De: Accès à l'information - Montérégie
Envoyé: 13 juin 2021 09:57
À:
Objet: Demande d'accès n°200741460 - Courriel réponse
Pièces jointes: A- Art. 53 et 54_2020.pdf; Avis de recours.pdf

La présente fait suite à votre demande d'accès, reçue le 10 novembre dernier, concernant lot 2 092 164 et le 576 de la paroisse de LaPrairie de la Madeleine

1.2 Intervention	
N° d'intervention : 301372334	Type d'intervention : Inspection
N° de gestion doc. : 7430-16-01-0423901	N° de document : 401784789
But de l'intervention : Stabilisation des rives de la rivière de la tortue

OBJET : **Stabilisation des rives de la rivière de la Tortue, à Candiac**

Carte 3 : Localisation des photos | CENTRE

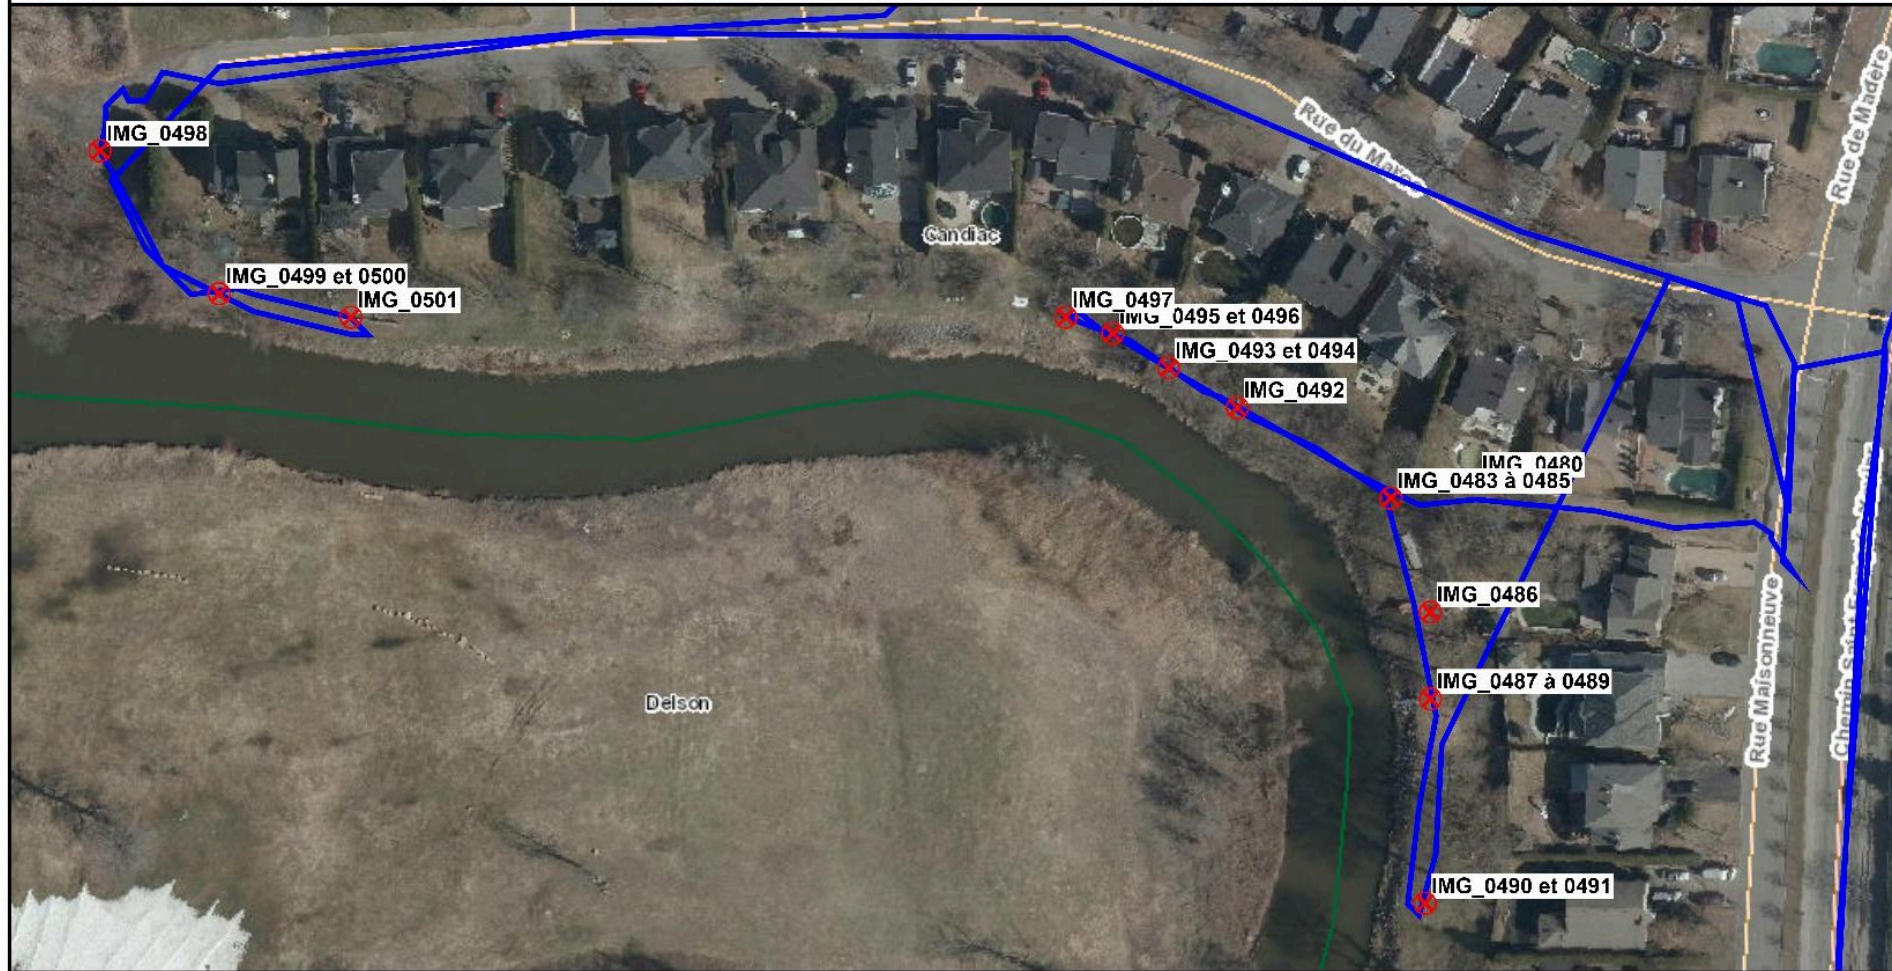
Je constate la présence d'un chemin où le sol est compacté et la végétation écrasée (**IMG_0466**) et de matériaux pour la construction du sentier sur pilotis entreposés (**IMG_0466** à **IMG_0468**) dans la zone qui est identifiée comme le milieu humide MH-7 dans le certificat d'autorisation ([Annexe 4](#)), le plan AM-16 ([Annexe 6](#)) et le plan de mesures correctives de Englobe ([Annexe 7](#)). Je ne vois pas de piquets identifiant la limite du milieu humide. Je demande au contremaitre où se termine le milieu humide; il ne semble pas au courant qu'un milieu humide est présent à cet endroit.

Carte 4 : Localisation des photos | SUD

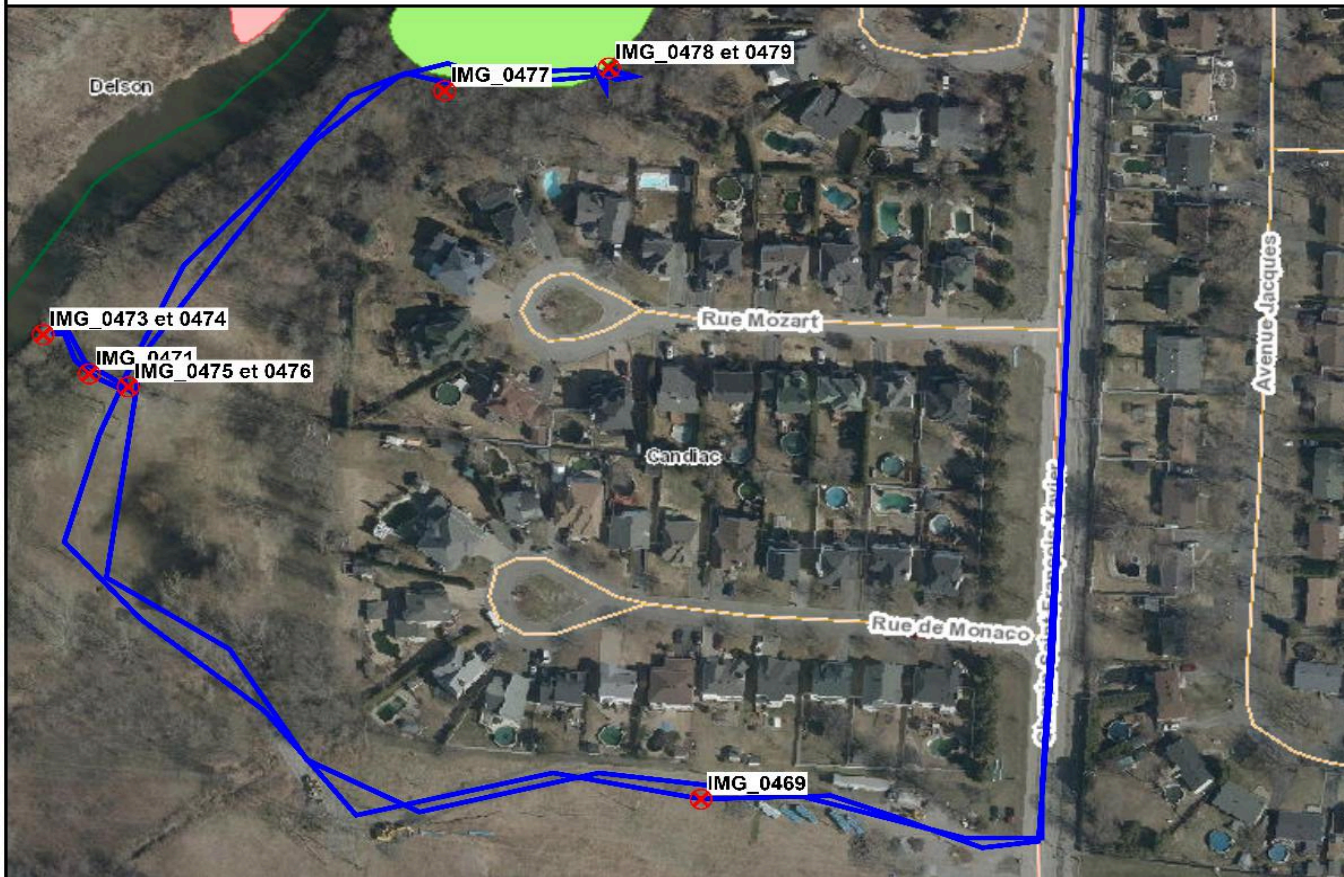
Une inspection a eu lieu le 18 mars 2019 où des travaux non autorisés dans le milieu humide avaient été observés (voir le rapport d'inspection à l'Annexe 8), un avis de non-conformité (ANC) a été envoyé à la ville de Candiac le 25 avril 2019 concernant des travaux de remblai et le passage de machinerie dans le milieu humide (voir ANC à l'annexe 9). Englobe a envoyé un plan correctif (voir Annexe 7) et les travaux effectués pour répondre à l'avis de non-conformité ont été jugé conforme lors de l'inspection du 22 mai 2019 (voir rapport d'inspection à l'annexe 10). Je vérifie que le chemin et les matériaux entreposés sont bien dans le milieu humide MH-7 du parc Mermoz à l'aide des coordonnées fournies par BC2 présent dans le rapport d'inspection du 24 avril 2019 (voir la carte du rapport d'inspection à l'Annexe 11). Je constate que les matériaux et le chemin observé sont bien à l'intérieur du milieu humide identifié comme un marais (voir Carte5 à l'Annexe 12).
